Dotyczy: Wniosku o udostępnienie informacji publicznej (pismo z dn.10.02.2020 r)
UNP /14908/WIM/-II/20

Dotyczy: zadania inwestycyjnego pn. „Budowa boiska sportowego wraz z zagospodarowaniem terenu i niezbędną infrastrukturą przy ul. Orlej w Szczecinie – Etap I”

„Budowa boiska sportowego wraz z zagospodarowaniem terenu i niezbędną infrastrukturą przy ul. Orlej w Szczecinie”

1. Załącznik nr 1 – Zdjęcia uszkodzonych słupów piłkochwyty z dnia 12.03.2019r.
2. Załącznik nr 2 – Protokół z wizji lokalnej z dnia 12.03.2019r.
3. Załącznik nr 3 – Mail z dnia 13.10.2019r. ws. słupów piłkochwyty

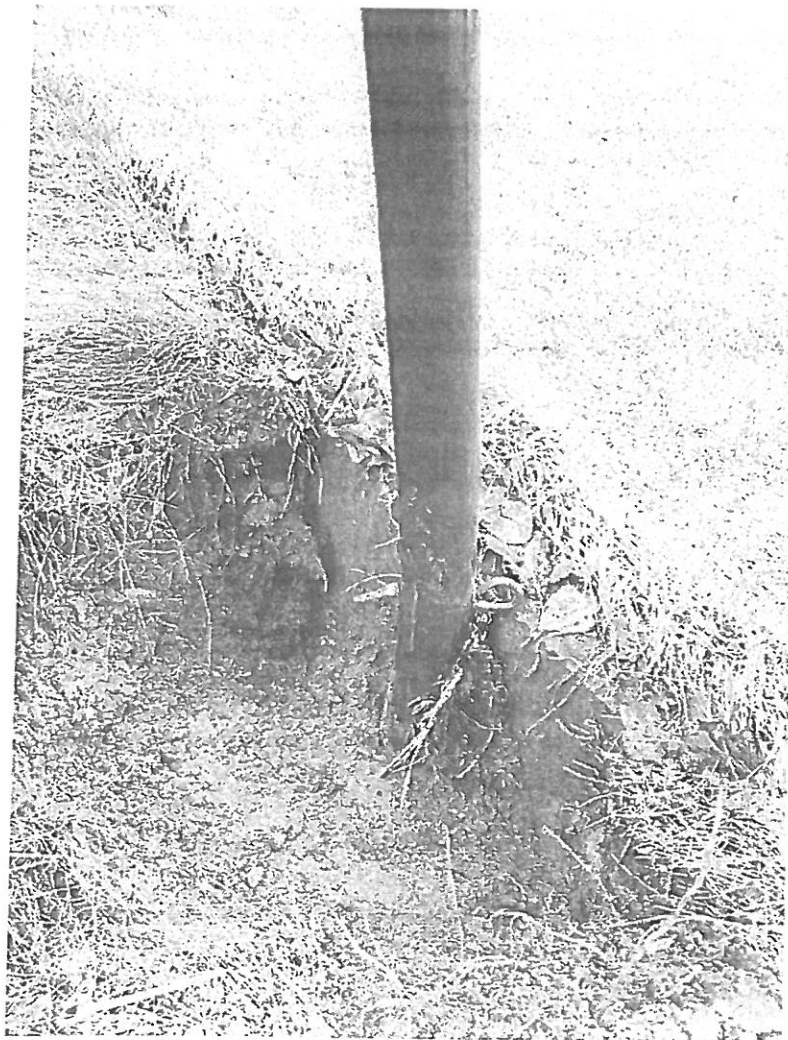
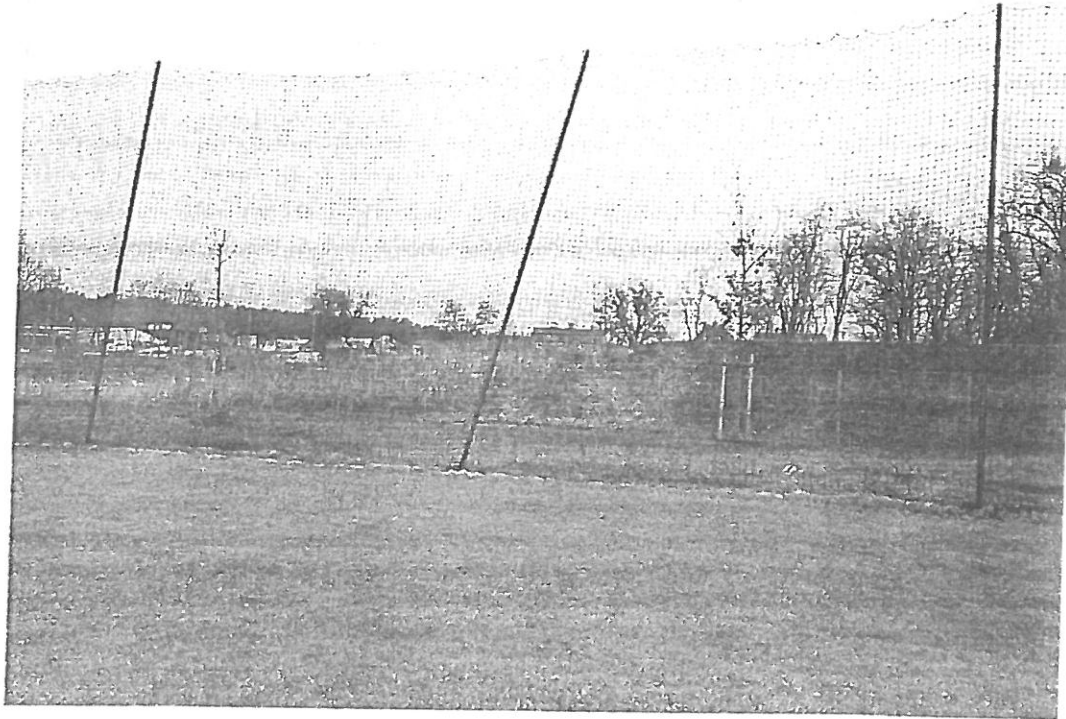
W związku z przeprowadzoną wizją lokalną w dniu 12.03.2019r. stwierdzono uszkodzenie słupów piłkochwytyw w ilości 5 szt. od strony północnej boiska zgodnie z Protokołem (załącznik nr 2).

Biorąc powyższe pod uwagę oraz treść maila z dnia 13.10.2016r. (załącznik nr 3), gdzie Inżynier Kontraktu wskazywał na niewystarczającą wytrzymałość zaprojektowanych słupów piłkochwyty, Zamawiający wzywa Projektanta do pilnego odniesienia się do powyższego zarzutu w nieprzekraczalnym terminie do dnia **18.03.2019r.**
